Samrådsgranskning detaljplan för Lindholmsförbindelsen

Samrådet för Lindholmsförbindelsen rör den nya spårvägstunneln från Lindholmen till Linnéplatsen, med en hållplats i Stigberget. Eftersom beslutet att bygga en tunnel snarare än en bro sedan länge är fattat fokuserar Cykelfrämjandet i den här granskningen främst på att se till att områdena kring tunnelmynningarna, Lindholmen och Linnéplatsen, blir så bra för cyklister som möjligt. Granskningen fokuserar alltså på infrastrukturen i det slutgiltiga skedet som visas i plankarta 1, 6 och 7, men synpunkterna är i stor utsträckning relevanta även för "mellanskedet". Cykelfrämjandet i Göteborg har tidigare yttrat sig gällande de [två utformningsalternativen för Linnéplatsen](#).

Figur 1: Bilden visar mellanskedet, med den norra körbanan för biltrafik kvar. Den kommer att flyttas söder om spårvägen öster om triangelkorsningen i slutskedet. Cykelvägarnas dragning påverkas inte av detta, men en till passage tillkommer innan hållplatsen.

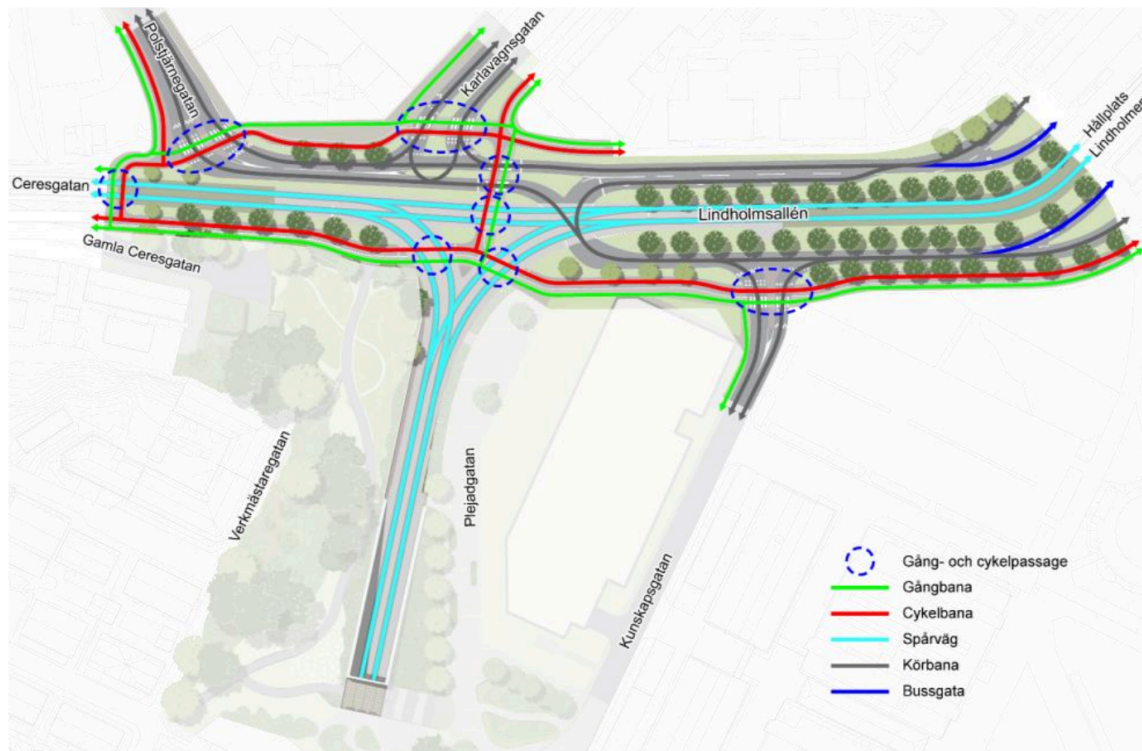
I planområdet för Lindholmen blir cykelvägarna rakare och innebär en klar förbättring mot dagens stundtals mycket bristande linjeföring, men den övergripande cykelvägsdragningen förändras inte. Förslagshandlingen beskriver inte tydligt vilka cykelvägar utmed Lindholmsallén som är pendlingcykelstråk, men bredderna på cykelvägarna avslöjar att det är cykelvägen söder om Lindholmsallén. För cykelvägarnas utbredning, se Figur 1.

Figur 2: Maxtimmesflöden under förmiddag för prognosår 2060.

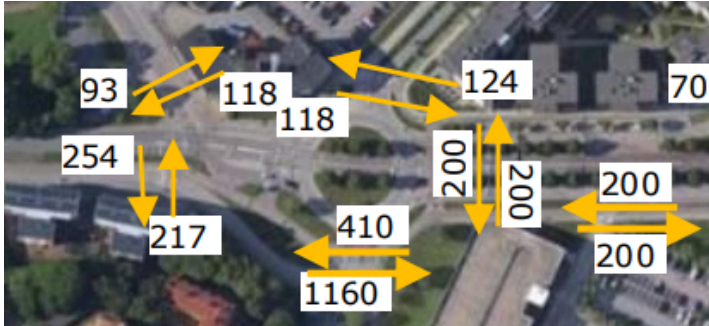
Framtagning av trafikflöden har gjorts för prognosår 2060 som blir de dimensionerande flödena för cykelinfrastrukturens kapacitet, antagandet är att flödet fyrdubblas från dagens nivåer till år 2060. Det dimensionerande flödet hamnar då på drygt 1500 cyklister i maxtimmen, se Figur 2, där riktningsfördelningen är cirka 75% / 25% under förmiddagen och motsatt under eftermiddagen.

Figur 3: För att en cyklist ska kunna navigera de här snäva kurvorna utan att hamna i motriktat körfält måste hen luta sig över gång- och grönytor, eller göra stora kontrakturvor.

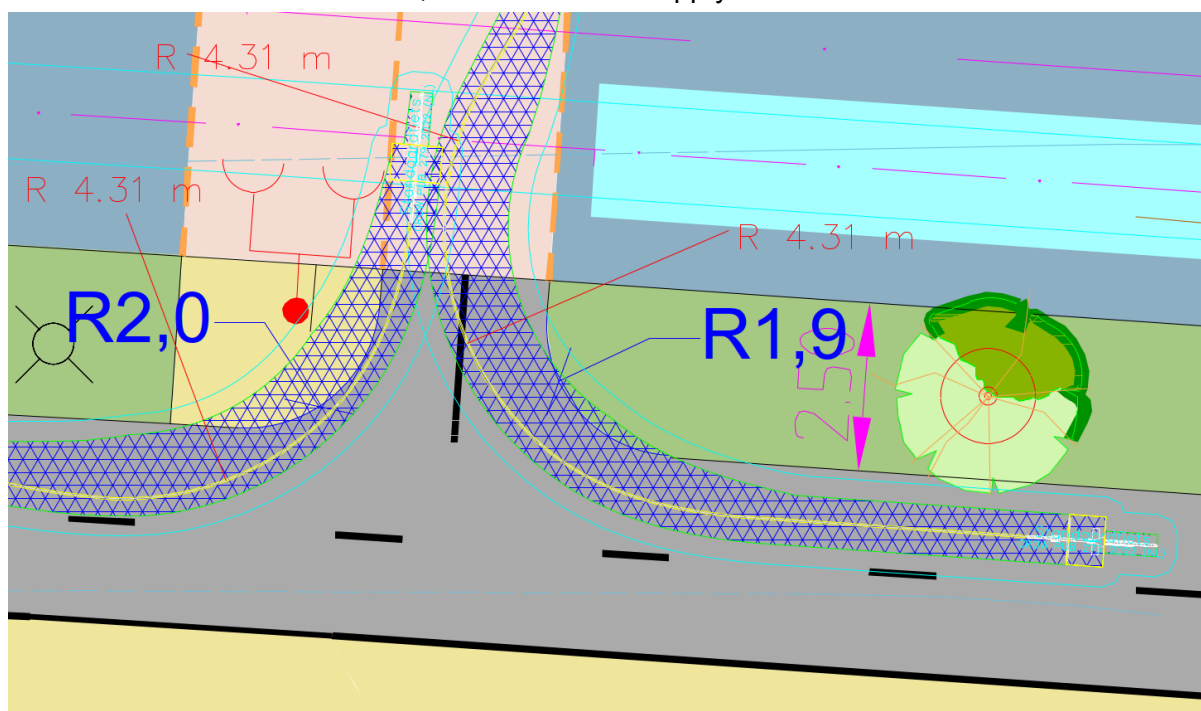
Cykelinfrastrukturen håller inte tillräckligt hög kvalitet i de flesta korsningspunkter där linjeföringen är så dålig, på grund av små kurvradier, att det inte är möjligt att ta kurvan utan att luta sig över gångtytor eller att använda motriktat körfält. Se Figur 1 och Figur 8. Här finns visserligen några kurvradier på 5 meter, som ofta är minimikraven enligt flera rekommendationer, men även 3,0, 2,0 och så lågt som 1,9 meter.

Kravet i teknisk handbok om att cykelvägar ska utformas med mjuk linjeföring även i korsningspunkter kan alltså inte anses uppfyllt. Den bristande linjeföringen leder till en ökad risk för singelolyckor, och ökad risk för kollisioner, cyklister emellan samt gående och cyklister. Funktionskraven [Trafiksäkerhet](#) och [Trygghet](#) anses därför inte uppfyllda. Kraven på mjuk linjeföring i teknisk handbok, där "så stora radier som möjligt alltid ska eftersträvas" och "kontrakturvor ska undvikas", anses inte heller uppfyllda.

Figur 7: Cykelvänlighet för signalen över Lindholmsallén. Signalen får resultatet 20,4 vilket ger betyget "Dålig". För ett bättre resultat bör omloppstiden sänkas.

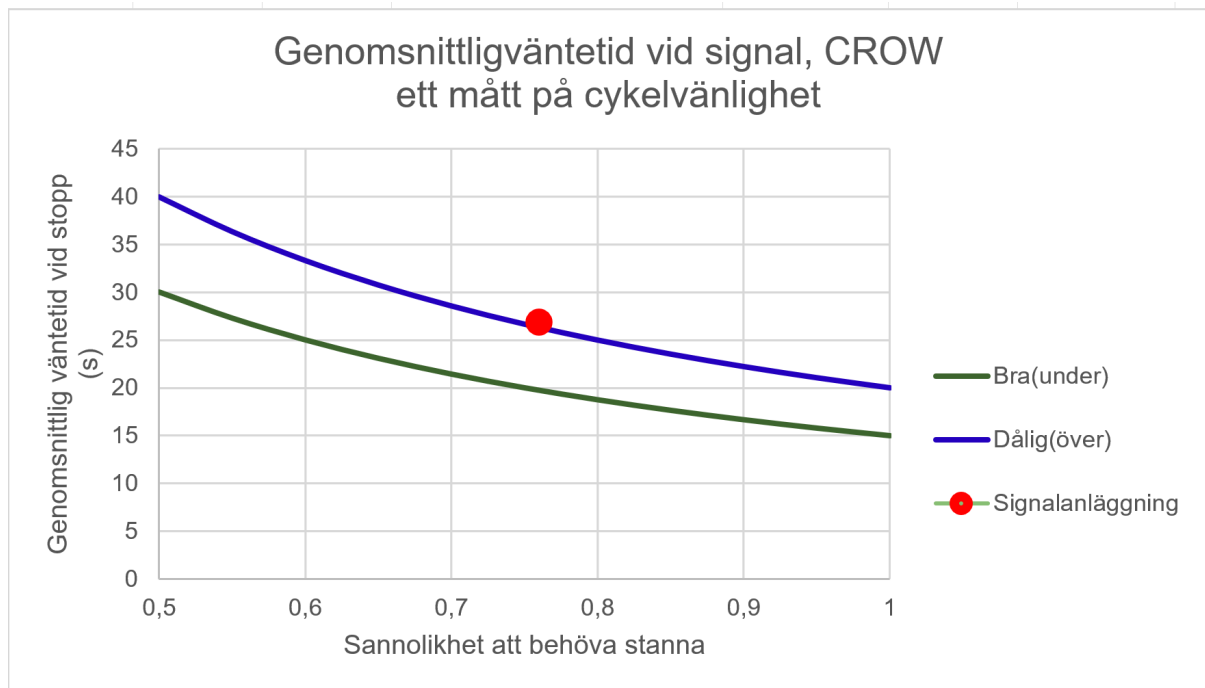
Vi har utvärderat signalens cykelvänlighet enligt metoden i "CROW Design Manual for Bicycle Traffic" som viktat sannolikheten att behöva stanna mot genomsnittlig väntetid vid stopp, resultatet ses i Figur 6. Utvärderingen antar att cykel och konflikterande grupper tar ut sina maximala gröntider, vilket också innebär att detektorer för gröntidsförlängning antas finnas för cykel. Spårvagn är inte med. För att det utvärderade betyget inte ska sjunka ytterligare bör cykelfasen alltid komma först efter spårvagnens prio-fas.

Figur 8: Kurvradier på sträcka och i korsning på Övergripande cykelnät (över) och Pendlingscykelnätet (under).

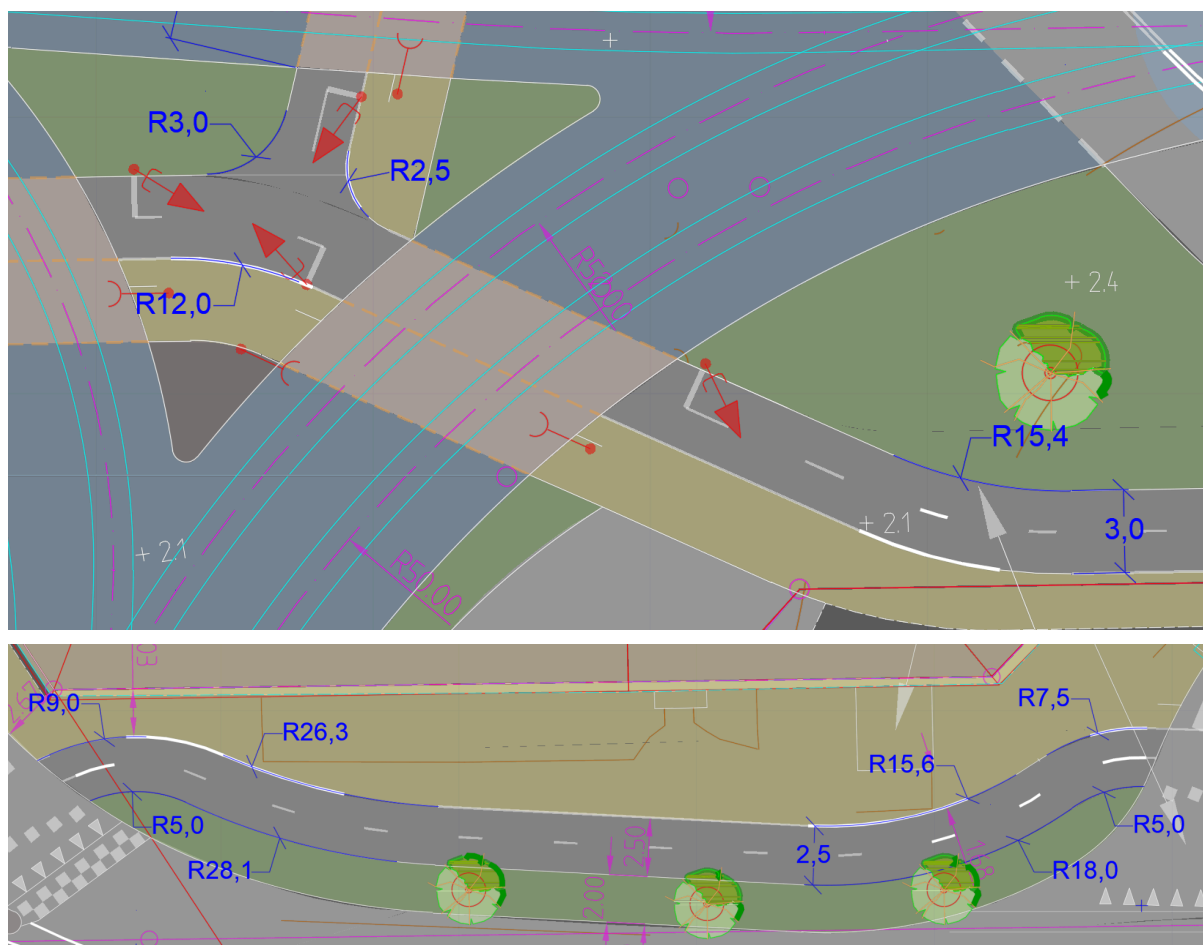
Cykelvägarna är relativt raka i förslagshandlingen, och de kurvor på sträcka som finns har en kurvradie på mellan 15 och 30 meter vilket är för lite för att funktionskravet [hastighetsstandard](#) ska uppfyllas, se Figur 8. För att klara funktionskravet hastighetsstandard för pendlingscykelvägar bör kurvor på sträcka vara 40 meter enligt de flesta rekommendationer, och 20 meter på det övergripande cykelnätet. Här finns troligtvis möjlighet att göra linjeföreningen lite mjukare för att uppfylla funktionskravet.

Figur 10: Gång- och cykelflöden som återanvänts i projektet för Linnéplatsen.

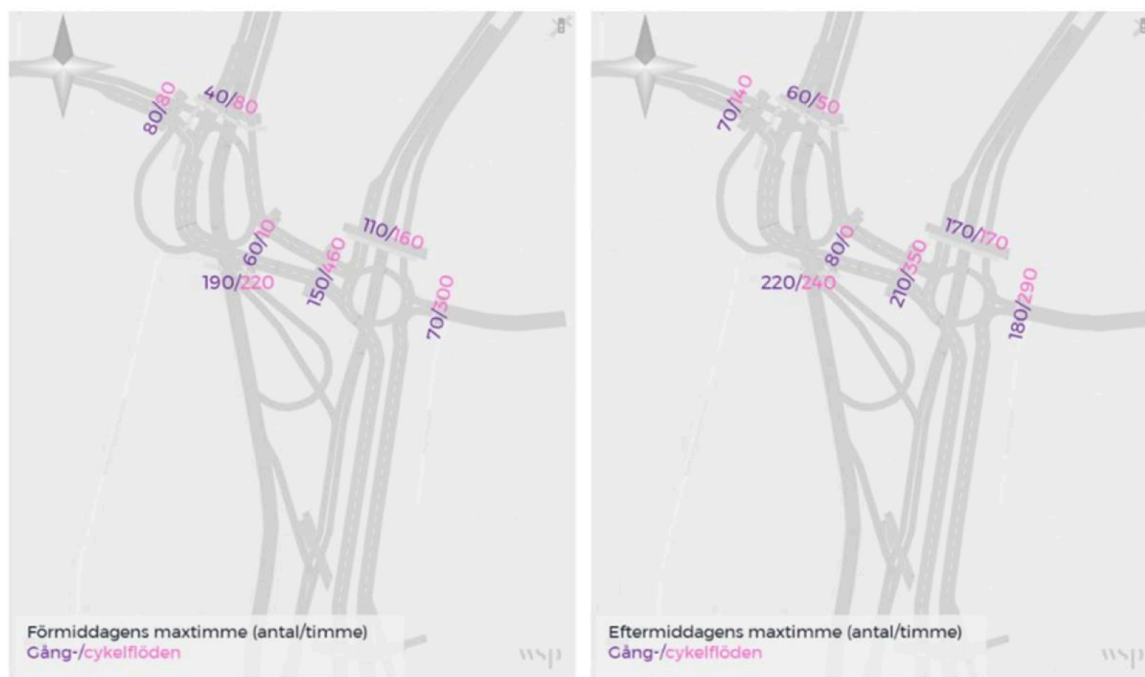
I beräkning av framtida cykelflöden för dimensionering av infrastrukturen har projektet antagit att nuvarande cykelflöden fördubblas. Det framgår inte om det är till samma prognosår, 2050, som de betydligt mer ambitiösa analyserna för kollektivtrafiken. Det är tveksamt om en fördubbling av antalet cyklister till 2050 är rimligt utifrån Göteborgs trafikstrategi och trafikmål. Eftersom inga fasta mätstationer finns inom området är flödena baserade på en drönarfilm som spelats in i ett tidigare skede av projektet. Det är svårt att avgöra hur rimliga dessa antaganden är och hur pålitliga trafiksiffrorna för cykel är. Flödena har dessutom endast redovisats på passager och inte på sträckor, vilket gör att det är svårt att översätta till vilken bredd som bör användas på cykelvägar. I underlaget visas 460 som det högsta maxtimmesvärdet på en passage som är del av pendlingscykelnätet och 240 på en passage som tillhör det lokala cykelnätet, se Figur 10. Därför antas det dimensionerande flödet vara 920 cyklister i maxtimmen på pendlingscykelnätet och 480 cyklister i maxtimmen på det lokala cykelnätet. Detta gör, bekvämt nog för projektet, att cykelinfrastrukturen kräver betydligt mindre plats än om siffrorna kommit tröskelvärdena 1000 och 500 cyklister i maxtimme respektive, se Figur 17.

Figur 11: Det är mycket svårt att ta den här högersvängen utan att hamna i motriktat körfält.

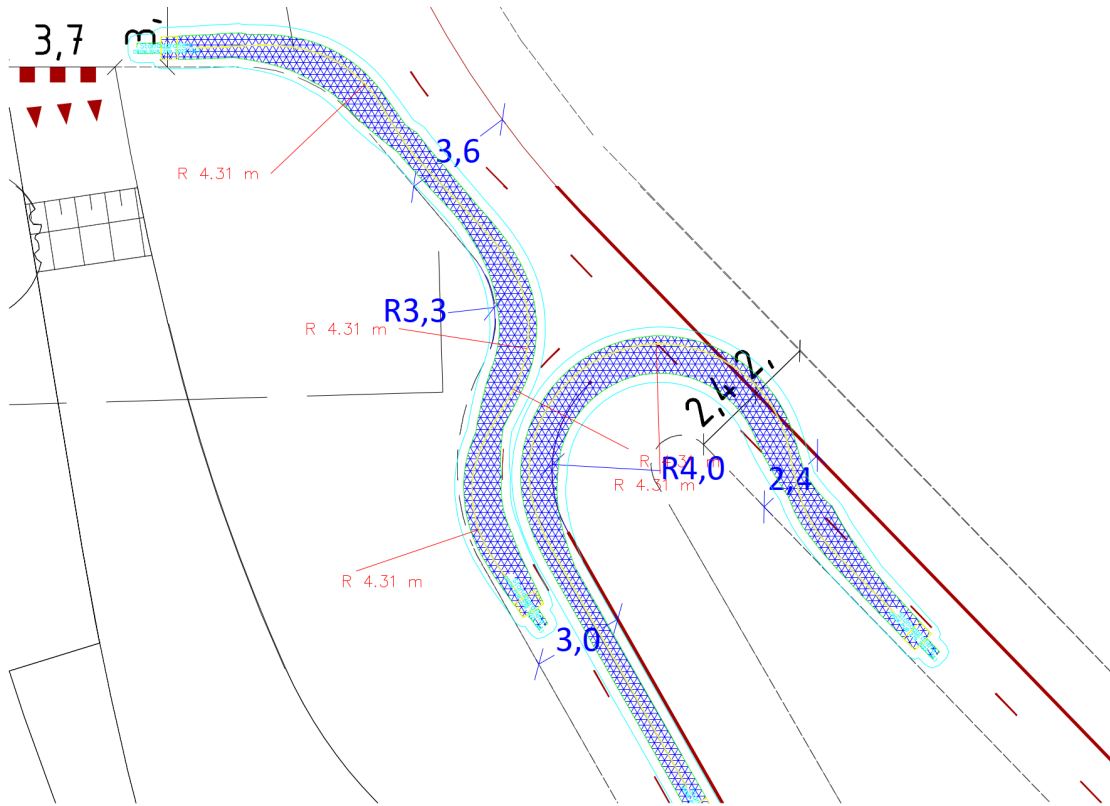
Tyvärr brister cykelinfrastrukturen i kvalitet på flertalet platser i trafikförslaget. I de flesta korsningspunkter är linjeföringen så dålig, på grund av små kurvradier, att det är möjligt att ta kurvan utan att luta sig över gångytan eller att använda motriktat körfält. I vissa fall är det även nödvändigt att cykla på gångytan för att kunna ta kurvan. Se Figur 11, Figur 12 och Figur 15. Kravet i teknisk handbok om att cykelvägar ska utformas med mjuk linjeföring även

i korsningspunkter kan alltså inte anses uppfyllt. Den bristande linjeföreningen leder till en ökad risk för singelolyckor, och ökad risk för kollisioner, cyklister emellan samt gående och cyklister. Funktionskraven [Trafiksäkerhet](#) och [Trygghet](#) kan alltså inte anses uppfyllda.

Figur 13: Den här korsningen har kurvradi 5 meter, vilket gör att två cyklister kan mötas i svängen i 12km/h utan att luta sin in på varandras yta eller över en refug. Det ger även bilister en tydligare indikation på vart cyklister är på väg.

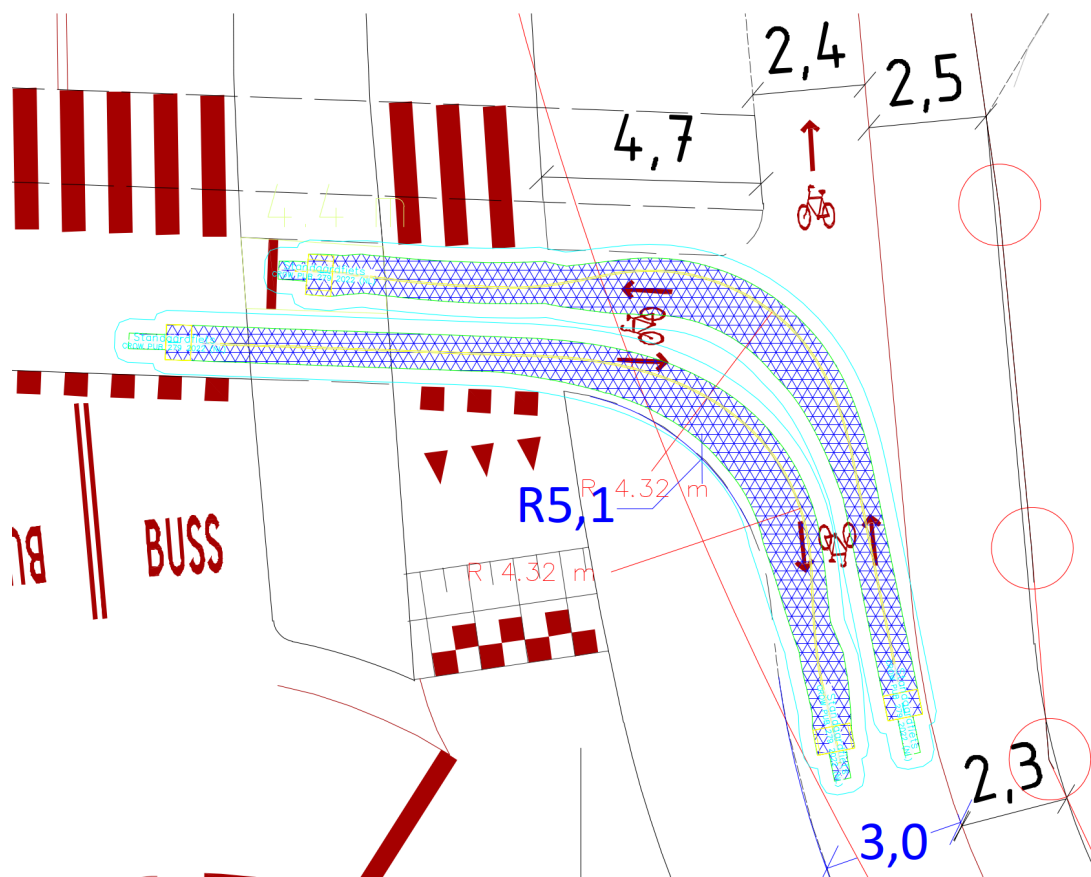
En enda korsningpunkt har tillräckligt mjuk linjeföring för att cyklister inte ska behöva använda andra trafikanters ytor för att klara att ta kurvan i den låga hastigheten 12 km/h, se Figur 13 . Där används kurvradiet 5,1 meter vilket enligt många rekommendationer bör anses som en minsta tillåtna radiet.

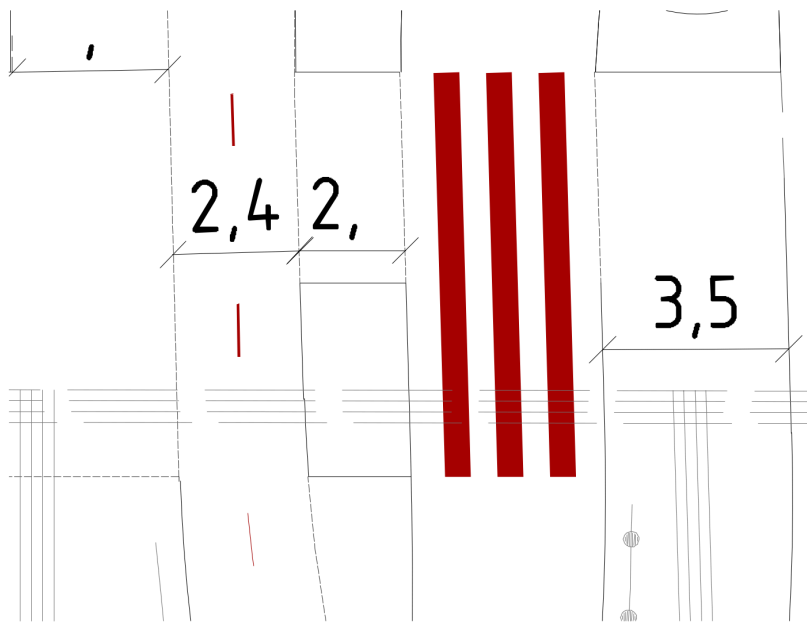
I förslagshandlingen lyfts dock den smala passagen vid busshållplatsen som endast är 2,4 meter, se Figur 14, som något positivt eftersom det kommer "sänka cyklister hastighet och hindra omkörningar". Den ökade olycksrisken för cyklister som följer av den otillräckliga bredden behandlas inte. Detta trots att forskning från VTI pekar på att avsmalningar på cykelvägar endast ökar olycksrisken men har marginell påverkan på cyklister hastighet.

De nuvarande föreslagna cykelvägsbredderna är kraftigt underdimensionerade på det övergripande cykelnätet, även om det teknisk sett uppfyller kraven i teknisk handbok. De enkelriktade cykelvägarna på Övre Husargatan får det låga betyget D enligt CROW vad gäller cykelbredd, trots att de uppfyller kravet i teknisk handbok. Funktionskraven Möjlighet för olika cyklister att cykla i olika hastigheter, Trafiksäkerhet och Trygghet anses inte uppfyllda.

Figur 15: Cyklisterna har företräde men kan "plötsligt" "dyka upp" bakifrån på gående. Skarpa kurvor gör det ännu svårare att förutspå cyklisters färdväg.

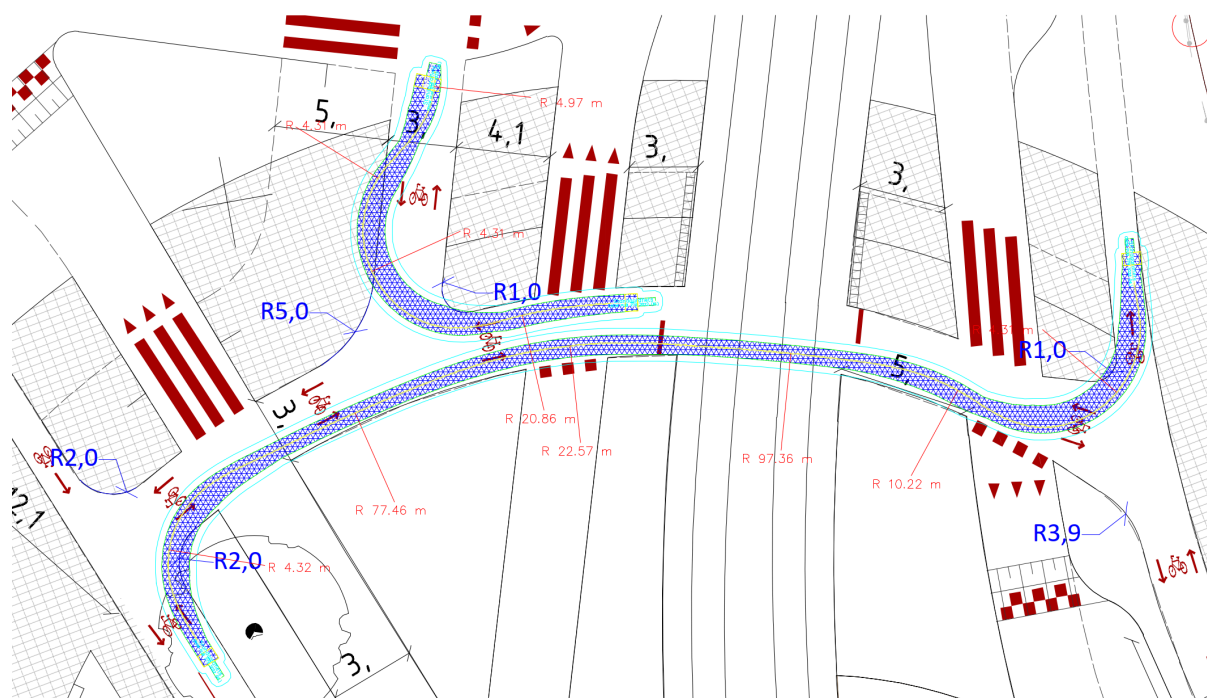
Korsningspunkter för cykel och gång är inte välutformade, se Figur 12, Figur 14 och Figur 15. De snäva kurvorna gör att cyklister i många fall ankommer bakom gående som väntar på att passera för att sedan "plötsligt" svänga in framför dem. Stora strömmar gående kommer att samtidigt behöva passera vid hållplatslägena och infrastrukturen hjälper dem inte med detta. Nollade refuger, som används vid Lisebergs södra entré, borde anläggas för att tillåta gående att fokusera på cykeltrafik från ett håll åt gången - på samma sätt som är standard vid dubbelriktade bilvägar. Konstanta konflikter med andra trafikanter gör att funktionskravet Trygghet och Framkomlighet och flyt är svåra att uppfylla. Kurvradierna är så små att cyklister måste luta sig långt in på gångytan för att kunna ta kurvor utan att hamna i motriktade körfält.
